REMODELACION DE LA PLANTA PROCESADORA DE FRUTAS Y VEGETALES, UBICADO EN EL CAMPUS DE LA UNIVERSIDAD NACIONAL DE AGRICULTURA, CATACAMAS, OLANCHO.

LPN-02-OBRAS-UNA-PINPROS-2017

RESPUESTAS Y ACLARACIONES No.03

DETALLE DE P-6

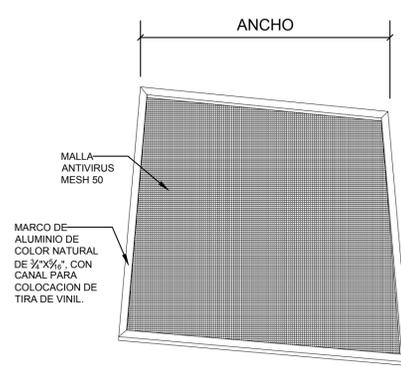
No.	CONSULTA	RESPUESTA
1.	Ítem 38 - Obras complementarias. Favor enviar detalle de portón.	R// Detalle del portón de la sala de recepción de materia prima se agrega a Plano DA-1 (segunda corrección). Se adjunta.

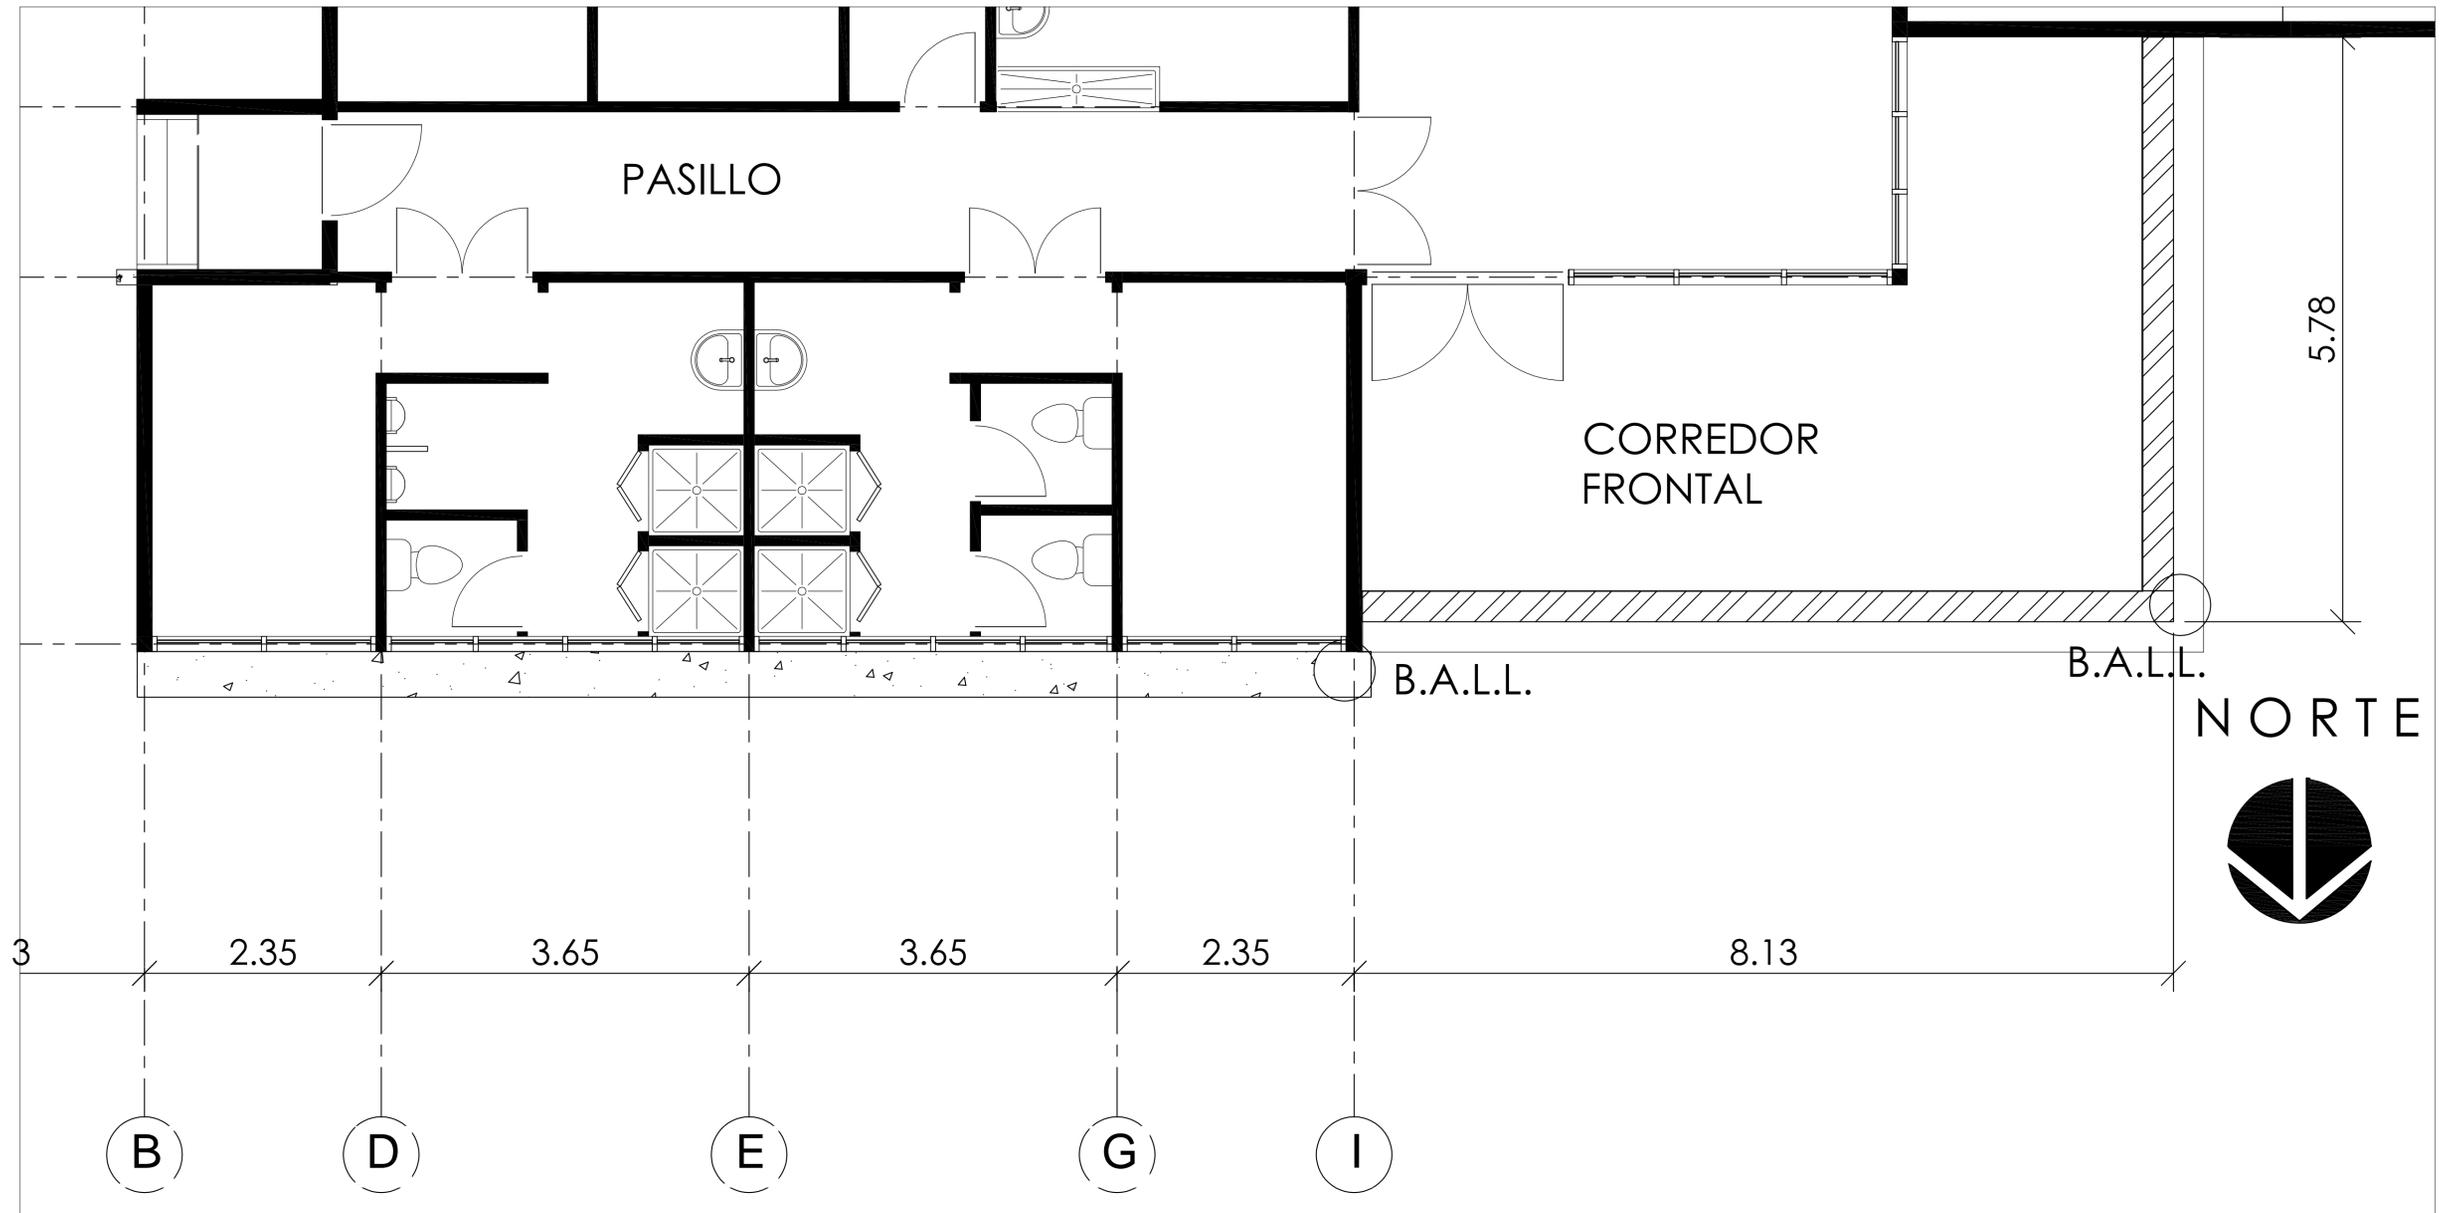
2.	Ítem 55 – Obras Exteriores Del Edificio. Favor indicar en planos cuáles serán los canales y vigas que se tendrán que considerar la limpieza e rehabilitación, favor especificar qué tipos de reparaciones se necesita hacer, si va con impermeabilizante, los tubos se tendrán que cambiar?	R// Se anexa esquema de ubicación y detalles.

VIGA-CANAL DE CONCRETO EN BUEN ESTADO, ANCHO LIBRE 20 CM. ESTE CANAL DEBERÁ SE LIMPIADO DE SUCIEDAD Y RETIRADO EL MOHO CON LAVADO A CEPILLO Y DETERGENTE.

CANAL DE ALUMINIO EN MUY MAL ESTADO, ANCHO 15 CM. SE ENCUENTRA OXIDADO Y DEBE SER REEMPLAZADO TOTALMENTE.

EXISTEN FILTRACIONES EN ESQUINAS DE PAREDES Y COLUMNA EN DONDE SE ENCUENTRAN LOS BAJANTES, POR LO QUE SE DEBE HACER LIMPIEZA CON AIRE A PRESION Y AGUA. EN CASO QUE SE COMPRUEBE QUE LA OBSTRUCCION ES DEBIDO A MATERIAL DE DESPERDICIO ENDURECIDO SE ANALIZARA QUE ALTERNATIVAS REALIZAR COMO ACTIVIDAD NUEVA.
